廃炉発官R2第105号
令和2年8月27日

福島第一原子力発電所 特定原子力施設に係る実施計画 変更認可申請書

3号機原子炉建屋滞留水移送装置の追設に伴い、下記の通り変更を行う。

図-2 滞留水移送装置の系統構成図 (3/3)

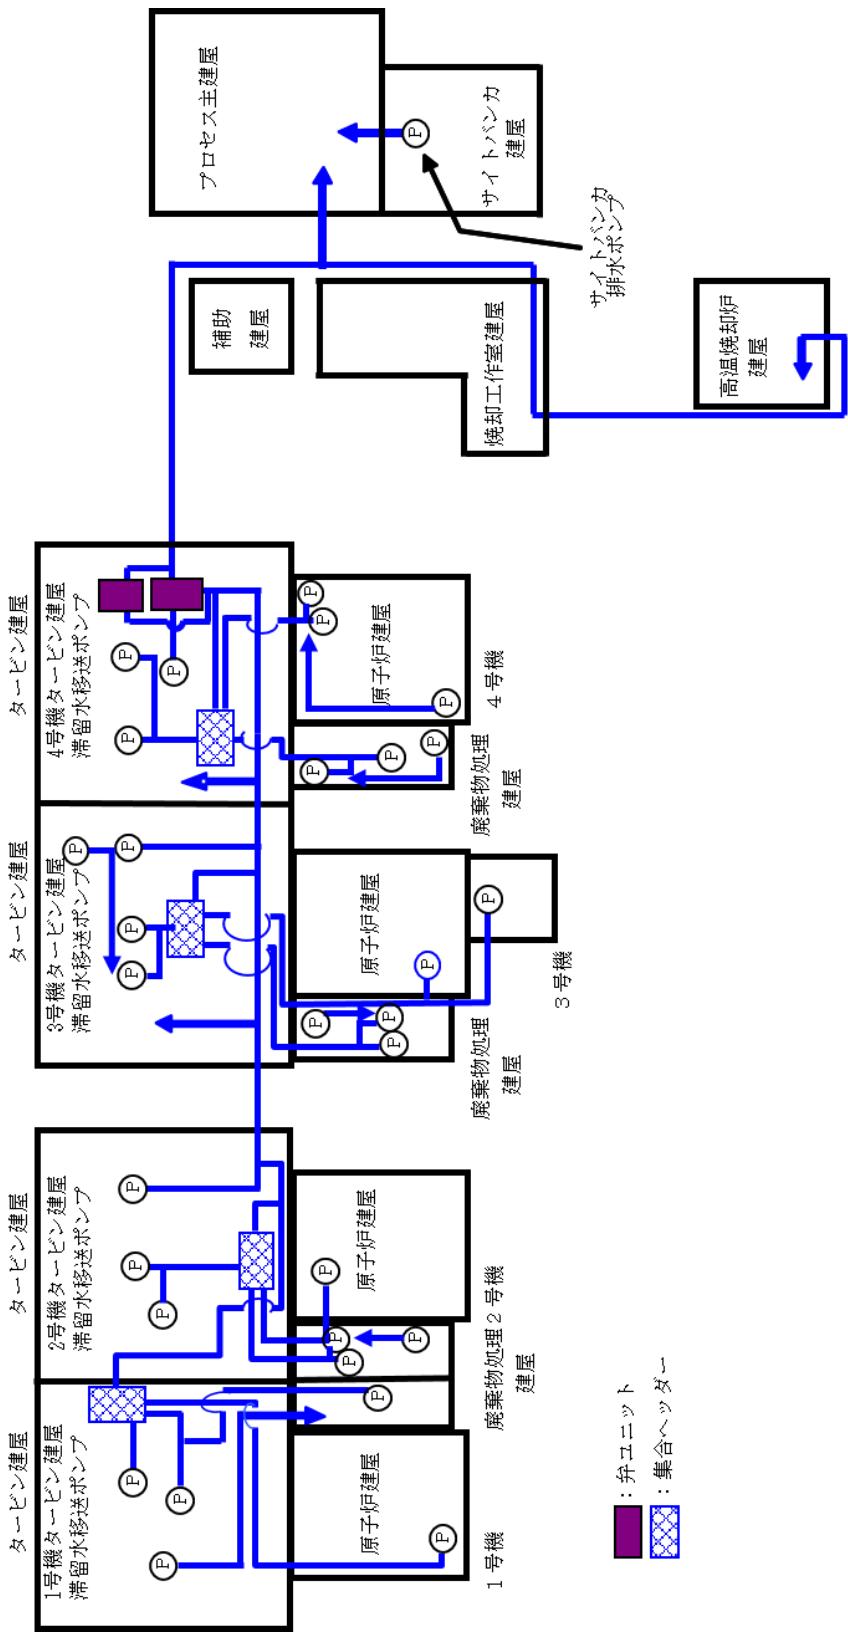
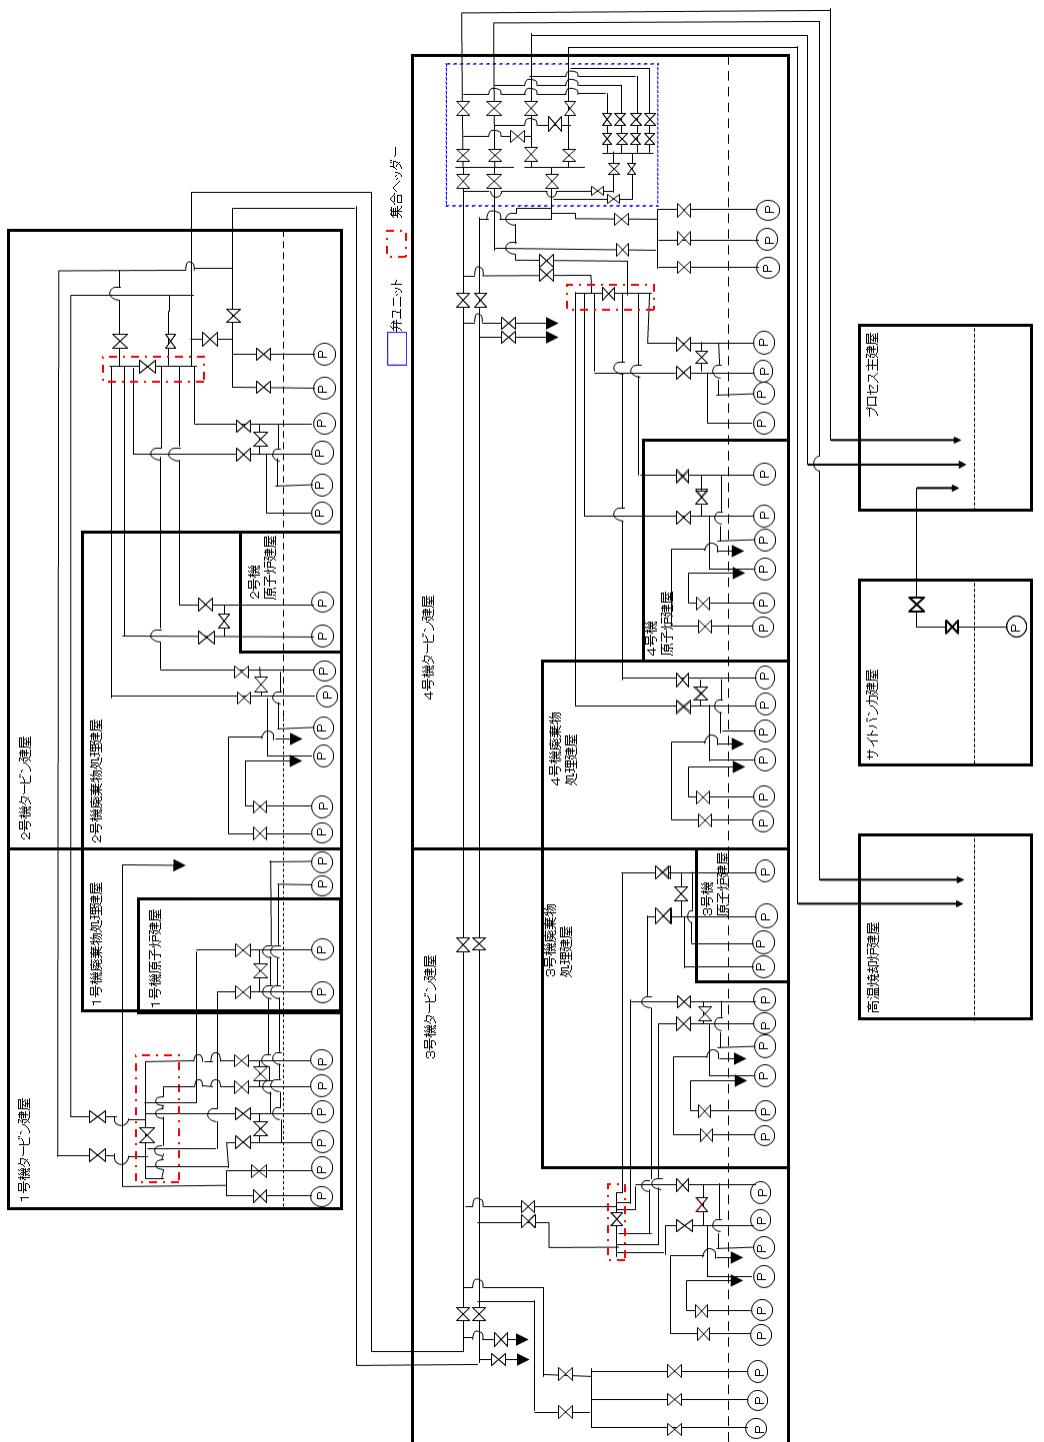
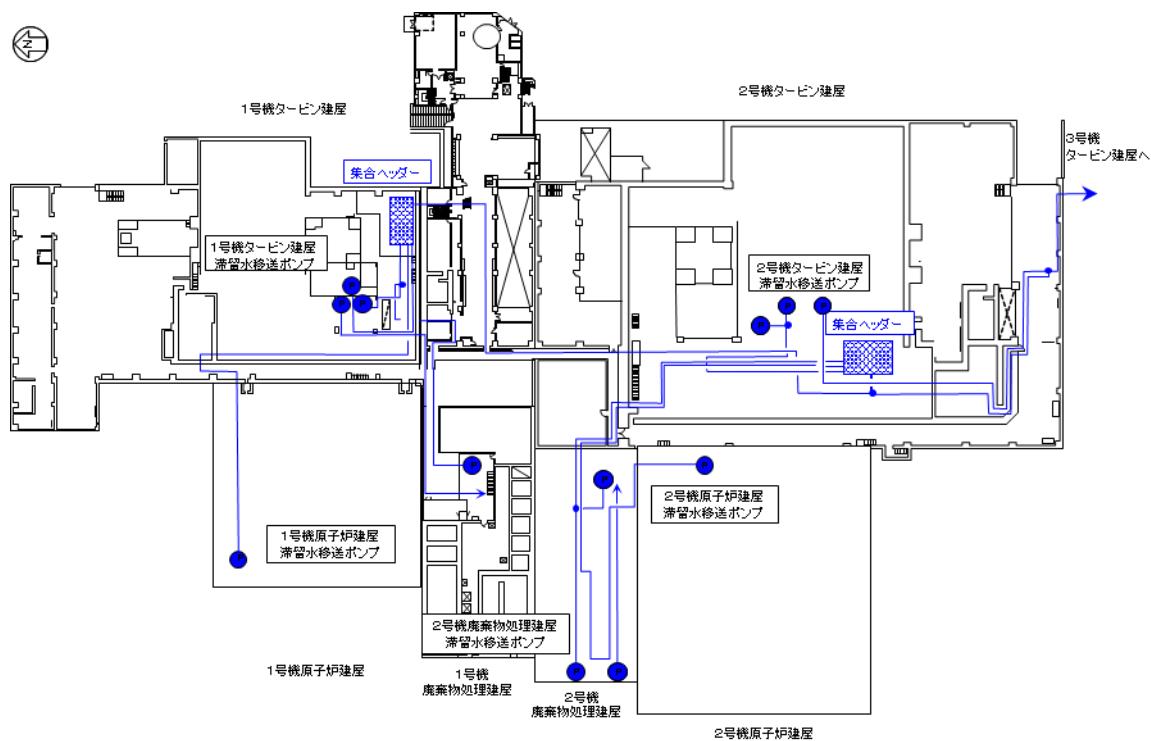
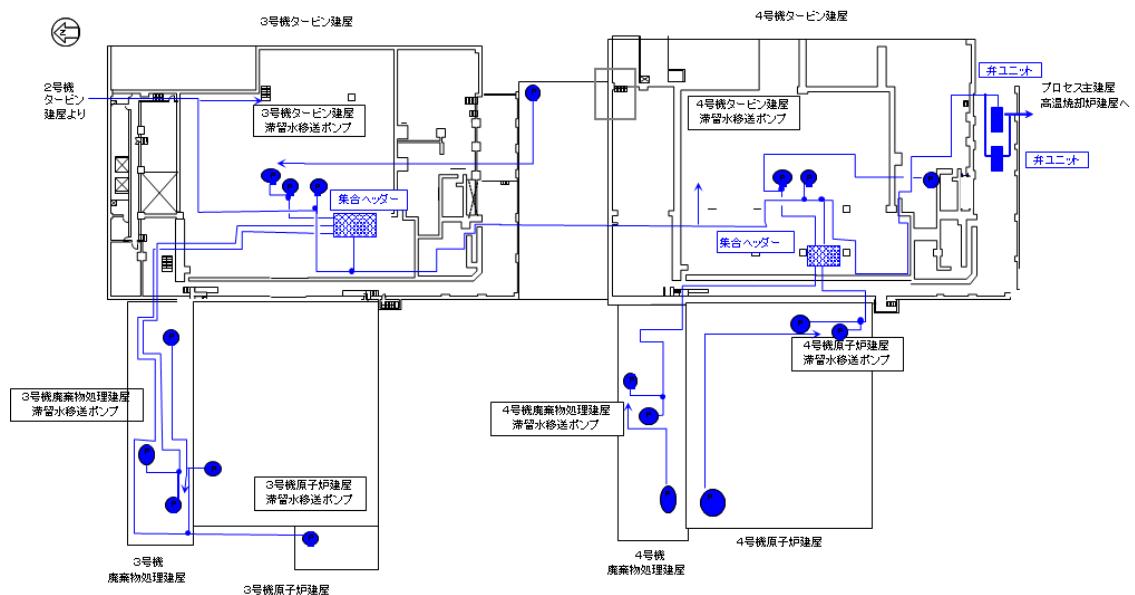
- ・3号機原子炉建屋滞留水移送装置の追設に伴う滞留水移送装置の系統構成図の変更

図-1 配管概略図 (7／12)

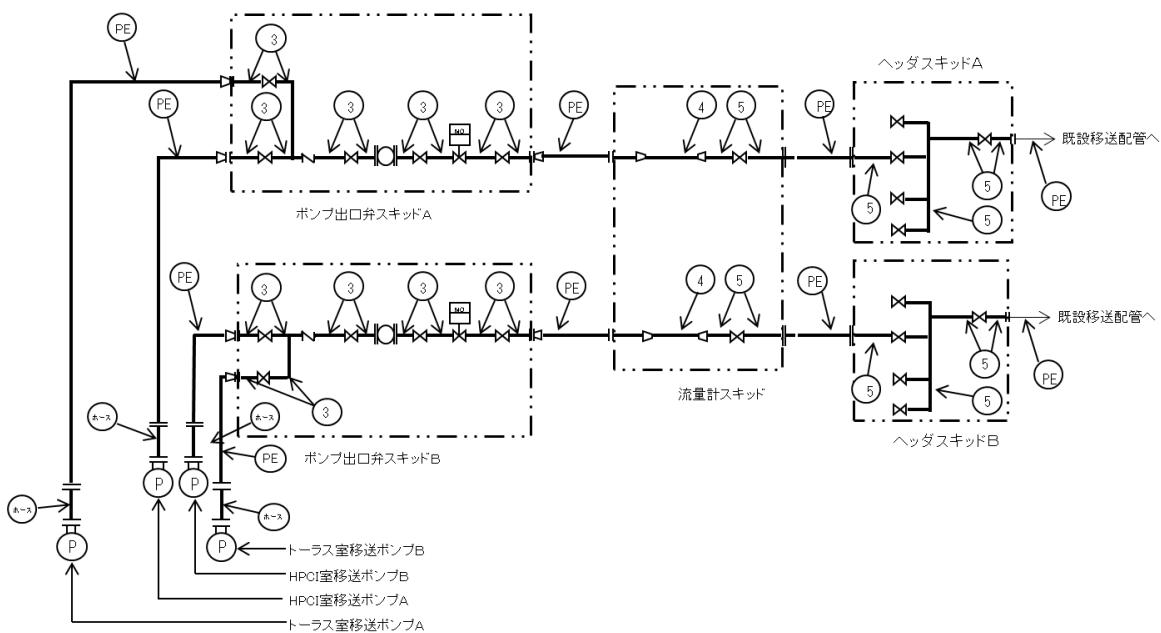
- ・3号機原子炉建屋滞留水移送装置の追設に伴う配管概略図の変更

図 5 3号機水位計設置位置図

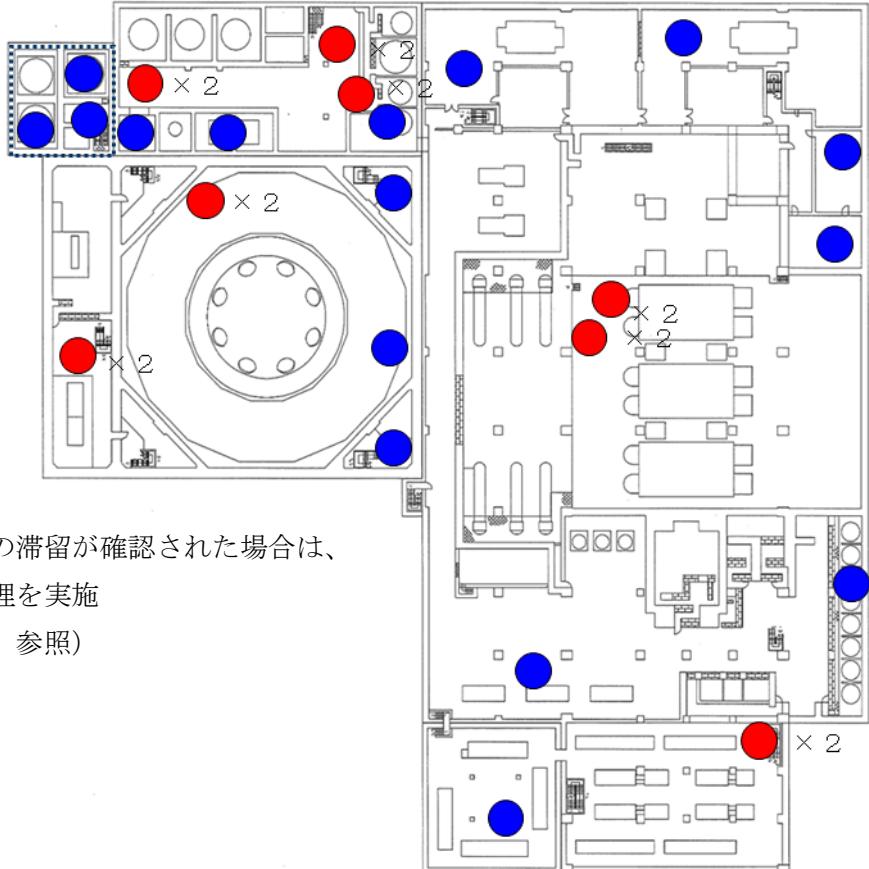
- ・3号機原子炉建屋滞留水移送装置の追設に伴う水位計設置位置図の変更
